WYJAŚNIENIA

TREŚCI SPECYFIKACJI ISTOTNYCH WARUNKÓW ZAMÓWIENIA

Dotyczy: postępowania o udzielenie zamówienia publicznego prowadzonego w trybie przetargu nieograniczonego, którego przedmiotem zamówienia jest wybór Generalnego Wykonawcy zadania pn. „Budowa budynku Małopolskiego Centrum Nauki Cogiteon o funkcji wystawienniczej, laboratoryjno-warsztatowej, biurowo-konferencyjnej, gastronomicznej z wbudowanym garażem podziemnym oraz z wewnętrznymi instalacjami: elektrycznymi z wbudowaną podziemną stacją transformatorową, teletechnicznymi, wodnokanalizacyjnymi, kanalizacji deszczowej, c.o. z wymiennikownią, wentylacji pożarowej, wentylacji mechanicznej i klimatyzacji, instalacji technologicznych wraz z uzbrojeniem terenu, w tym: przyłączy ciepłociągu, przyłączy wodociągowe, przyłączy kanalizacji sanitarnej i przyłączy kanalizacji deszczowej oraz instalacje zewnętrzne: kanalizacji sanitarnej, technologicznej ze zbiornikiem bezodpływowym, deszczowej ze zbiornikiem retencyjnym, wody zielonej, wodociągowej, wodociągowej przeciwpożarowej, przebudowy kanalizacji deszczowej odwodnienia pasa startowego, kanalizacji telekomunikacyjnej, elektroenergetycznej n/n 0,4kV, elektroenergetycznej SN 15kV

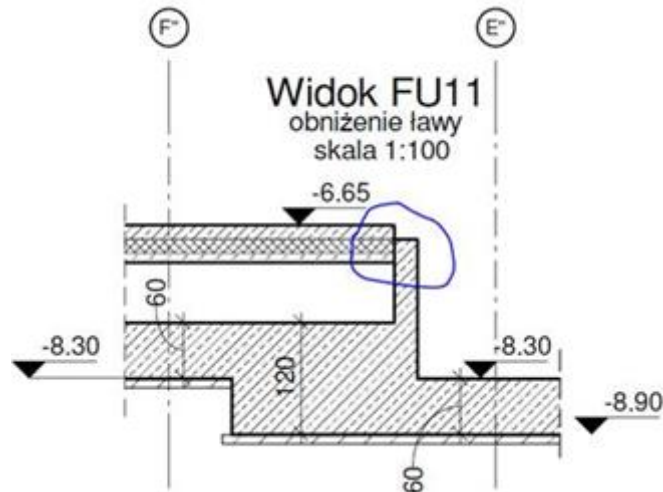
Na rysunku przekrojów w branży konstrukcyjnej pojawiają się nieścisłości prosimy o wyjaśnienie, jak mają przebiegać poszczególne warstwy w zaznaczonych miejscach. Błędy w połączeniach mogą wynikać z błędnego modelowania w programie Revit – brak ustawionych połączeń, co może skutkować błędami w wyznaczaniu ilości z modeli, a także kalkulacji z dokumentacji PDF – prosimy o wyjaśnienie.

Patrz odpowiedź na pytanie nr 4.

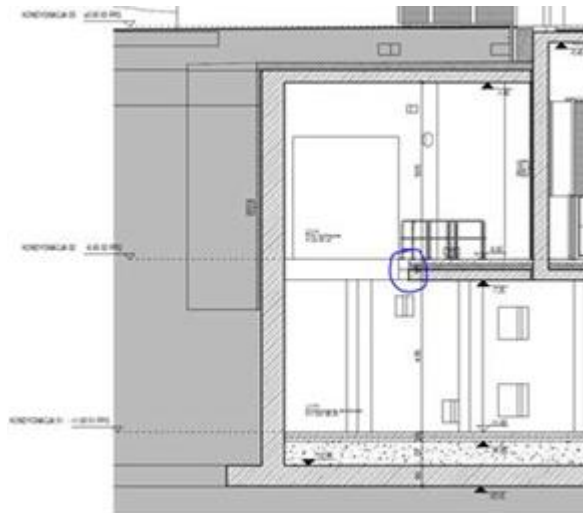
Na rysunku przekroju E-E w branży architektonicznej pojawiają się nieścisłości prosimy o wyjaśnienie, jak mają przebiegać poszczególne warstwy w zaznaczonych miejscach i jak mają być zakończone.

Zamawiający informuje, iż w zaznaczonym miejscu warstwy stropu i posadzki PO3 należy wykonać zgodnie z zestawieniem nr 304-MCN-3-AR-XX-ZE-PO-XX-001 Zakończenie krawędzi stropu należy wykonać obróbką blacharską aluminiową (z blachy grubości 0,7 mm) malowaną proszkowo na kolor RAL 9006.

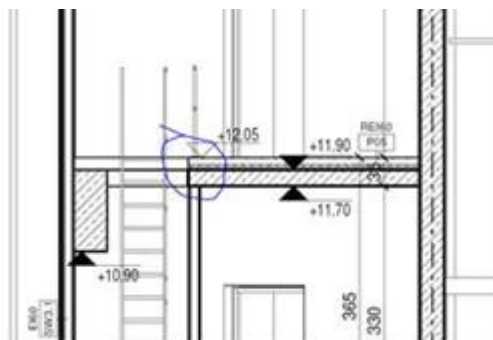
Na rysunku przekroju A-A w branży architektonicznej pojawiają się nieścisłości prosimy o wyjaśnienie, jak mają przebiegać poszczególne warstwy w zaznaczonych miejscach i jak mają być zakończone.

Zamawiający informuje, iż w zaznaczonym miejscu warstwy stropu i posadzki PO5 należy wykonać zgodnie z zestawieniem nr 304-MCN-3-AR-XX-ZE-PO-XX-001 Zakończenie krawędzi stropu należy wykonać obróbką blacharską aluminiową (z blachy grubości 0,7 mm) malowaną proszkowo na kolor RAL 9006.

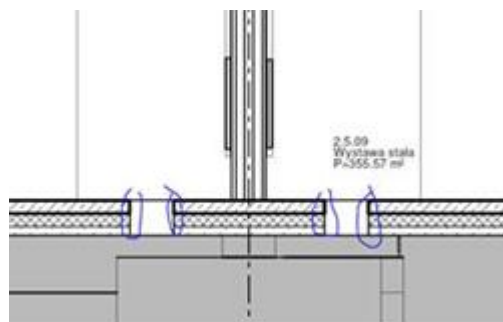
Na rysunku przekroju D-D w branży architektonicznej pojawiają się nieścisłości prosimy o wyjaśnienie jak należy wykończyć takie przegłębienia/otwory jak poniżej przedstawiono.

Zamawiający informuje, iż zagłębienia pod instalacje powinny zostać wykonane w postaci rzępi żelbetowej o głębokości 30 cm:

- wymiar rzępi dla wspólnych floorboxów kanalizacji sanitarnej, wody, sprężonego pow. 50x50x30 cm (szer x dł x gł);
- wymiar rzępi dla floorboxów sprężonego powietrza 40x40x30 cm (szer x dł x gł).

Uszczelnienie przejścia należy wykonać za pomocą masy uszczelniającej. Dodatkowo zgodnie z opisem technicznym zagłębienie należy wykończyć zamykaną szczelną pokrywą (pokrywa dostępowa w konstrukcji ze stali nierdzewnej lub aluminium z cienką ramką wypełniona betonem pokrytym żywicą zgodnie z wykończeniem posadzki w danym pomieszczeniu, pokrywy powinny posiadać uszczelkę wodoszczelną i nieprzepuszczającą zapachów, min. nośność pokrywy 12 ton, 2 pokrywy zlokalizowane w Małej przestrzeni pokazów pom. 2.5.12 powinny być odporne na działanie odczynników chemicznych).

W przypadku króćców na dziedzińcu wykończyć je zamykaną skrzynką tworzywową bez dna o wymiarze pokrywy ok 40x30 cm, wysokość ok. 30 cm, kolor pokrywy zielony, nośność min. 1,2 tony.

Łączna ilość pokryw posadzkowych:

- 40x40 cm – 1 szt.
- 50x50 cm – 22 szt.

Ilość skrzynek pod króćce na dziedzińcu – 5 szt.

Szczegóły wykonania rzępi w budynku zgodnie z załączonym detalem nr **304-MCN-3-AR-XX-DE-PO-XX-003** (pliki w formacie .pdf i .dwg zostały uzupełnione przez Zamawiającego – zał. do pisma). Zamawiający jednocześnie wyjaśnia, że pokrywy nie są ujęte w przedmiarach robót, lecz należy je ująć w cenie ofertowej oraz w szczegółowej kalkulacji kosztów.

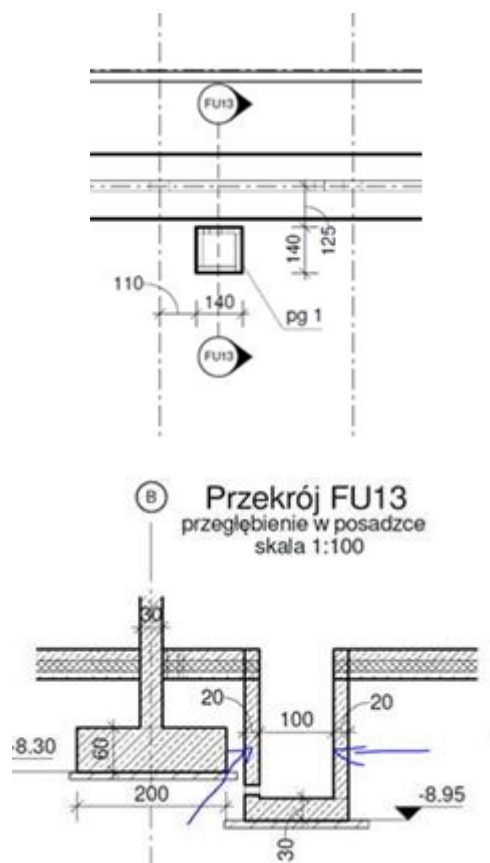
Prosimy o informację, gdzie przedstawiono rozwinięcia ścian zaznaczonych poniżej wraz z ich zbrojeniem.

Zamawiający informuje, iż zbrojenie ścian zaznaczonego miejsca przedstawia rysunek 304-MCN-3-KO-ZB-XX-XX-XX-006 p.n. Zbrojenie przegłębienia PG1.

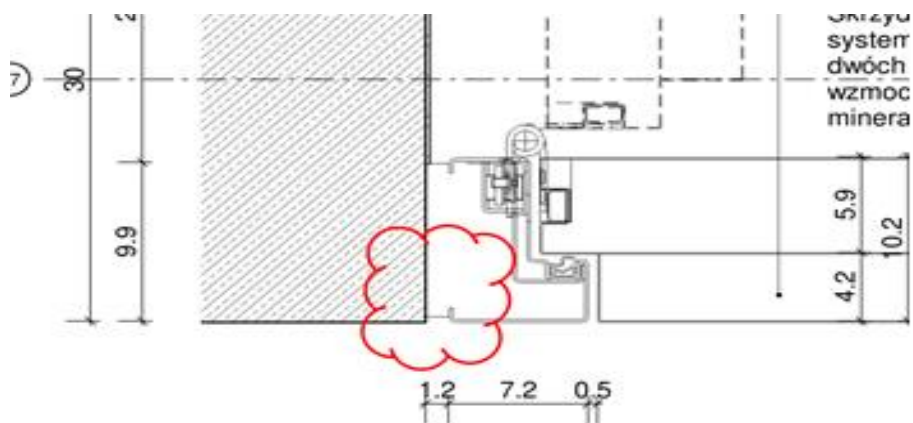
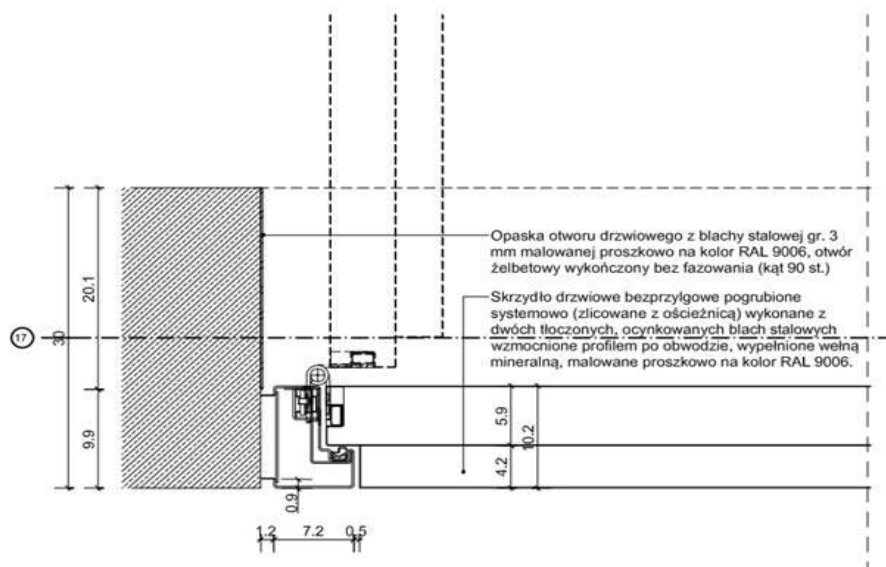
Dot. montaż drzwi: prosimy o informację czym ma być wypełnione oraz jak ma być wykończone miejsce połączenia ościeżnicy ze ścianą? Zgodnie z rys 304-MCN-3-AR-XX-DE-DR-03-001 ościeżnica nie dochodzi do ściany.

Zamawiający informuje, iż w miejscu styku ościeżnicy ze ścianą powinien być minimalny luz montażowy identyczny ze wszystkich stron otworu, zazwyczaj wynoszący ok. 1 cm. Jeśli producent stolarki dopuszcza wykonanie drzwi bez luzu montażowego należy go nie wykonywać. Luz montażowy wypełnić: zaprawą cementowo-wapienną w kolorze jasnoszarym lub wełną mineralną wykończoną obróbką blacharską w kolorze RAL 9006, wypełnienie luzu wykonać zgodnie z instrukcją montażu producenta stolarki drzwiowej. Ze względów estetycznych wypełnienie wykonać jako cofnięte o ok. 1 cm względem lica ościeżnicy zgodnie ze szkicem poniżej.

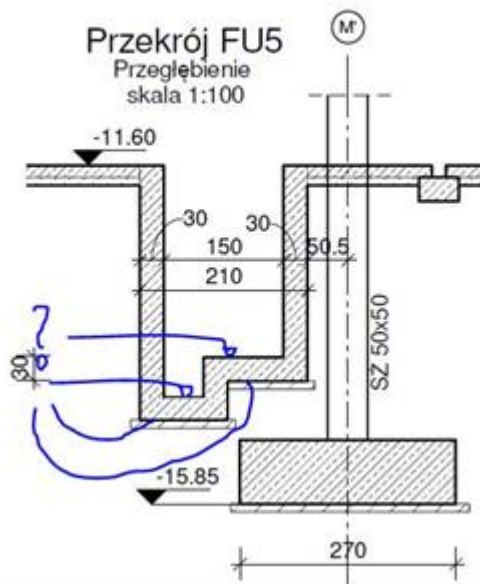
Prosimy o podanie rzędnych dla poniższego przekroju w zaznaczonych miejscach:

Zamawiający wyjaśnia, że rzędne wynoszą odpowiednio – 14,00 oraz - 14,30.

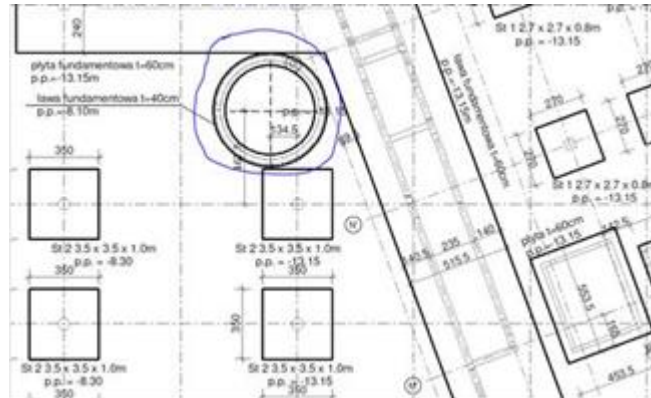
Prosimy o podanie promieni dla łąwy fundamentowej, oraz określenie poprawnego poziomu posadowienia -8,1m czy -13,15m.

Zamawiający wyjaśnia, że promień wewnętrzny wynosi 228.5cm, szerokość łąwy - 60 cm, natomiast rzędna posadowienia - 8,10.

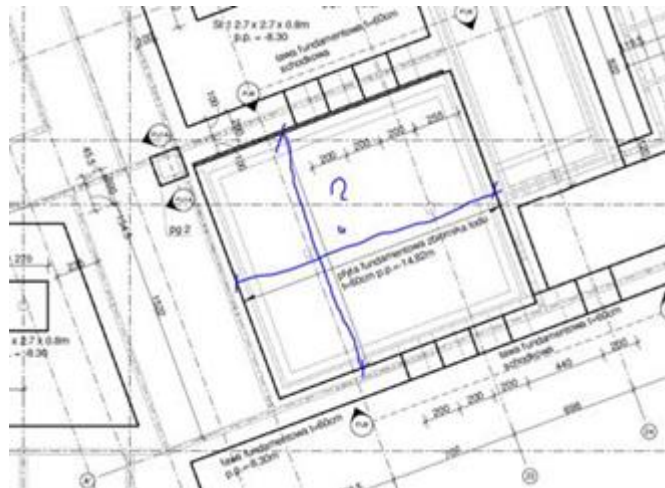
Prosimy o podanie wymiarów dla płyty fund zbiornika lodu.

Zamawiający wyjaśnia, że wymiar płyty fundamentowej zbiornika lodu wynosi 15x13.5m.
